RESOLUCIÓN No.

POR MEDIO DE LA CUAL SE ADOPTAN UNAS DETERMINACIONES

Que, en cumplimiento de las atribuciones de inspección, control y seguimiento otorgadas por la Ley a la Corporación, personal técnico de la Regional Bosques de Cornare, realizó visita de control y seguimiento el día 06 de noviembre de 2024, a los predios beneficiados con el presente permiso de vertimientos, actuación que produjo el Informe Técnico de Control y Seguimiento con radicado N° **IT-08272-2024 del 03 de diciembre de 2024**, de donde emanaron las siguientes observaciones y conclusiones:

Figura 11. Ubicación del sistema de tratamiento de aguas residuales domésticas (Pozo séptico y FAFA)

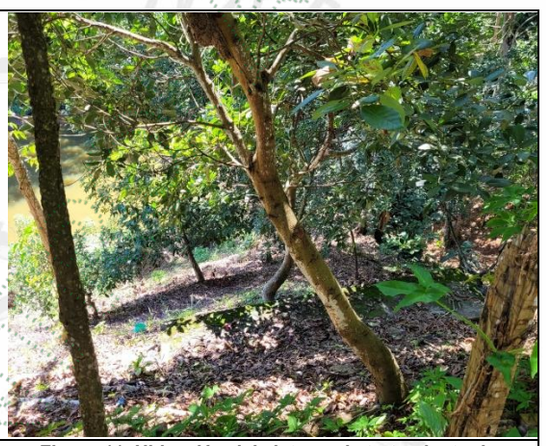
- *Respecto al sistema de disposición del vertimiento, este se efectúa a una fuente hídrica que se encuentra a unos 45 metros del sistema de tratamiento. No obstante, no fue posible identificarla en campo, debido al material vegetal que la cubría.*

- *No fue posible identificar el cuerpo receptor del vertimiento correspondiente a fuente hídrica, debido al material vegetal que la cubría, de las Escuelas rurales ubicadas en las veredas Balsora - Nápoles y Alto del Pollo.*

- **REALIZAR** mantenimiento en la zona donde se ubica la estructura de descarga del sistema de tratamiento de aguas residuales ubicado en las veredas Balsora - Nápoles y Alto del Pollo y remitir las evidencias (poda y retiro de material vegetal); y presentar evidencias fotográficas de la forma en como está implementada la estructura de descarga del vertimiento sobre cada fuente hídrica.

Figura 14. Tubería de descarga de las aguas residuales domésticas provenientes del STARD

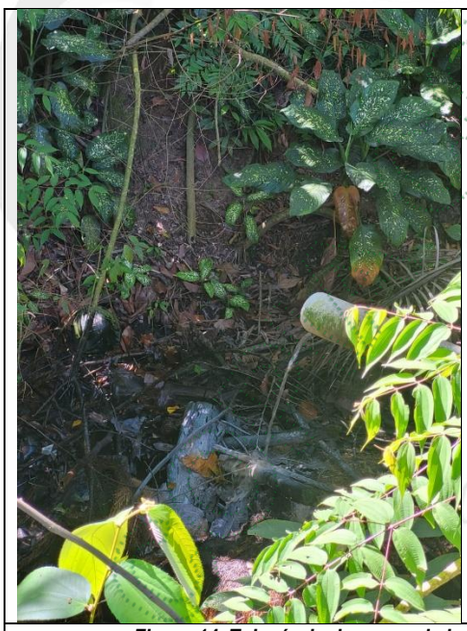
- *Respecto al sistema de disposición del vertimiento, este se efectúa a una fuente hídrica denominada Caño Florida, el cual es colindante al predio de la escuela. Este se observó en condiciones organolépticas desfavorables (color y olor), por lo tanto se infiere que el sistema de tratamiento no está funcionando adecuadamente.*

- *El cuerpo receptor del vertimiento proveniente del sistema de tratamiento ubicado en la escuela rural de la vereda La Florida, se observó en condiciones organolépticas desfavorables (color y olor), por lo tanto se infiere que el sistema de tratamiento no está funcionando adecuadamente.*

- **REALIZAR** un ajuste y mantenimiento al sistema de tratamiento de aguas residuales de la I.E.R. HERMANO DANIEL SEDE LA FLORIDA, teniendo en cuenta las condiciones en las cuales se observó el cuerpo receptor del vertimiento.
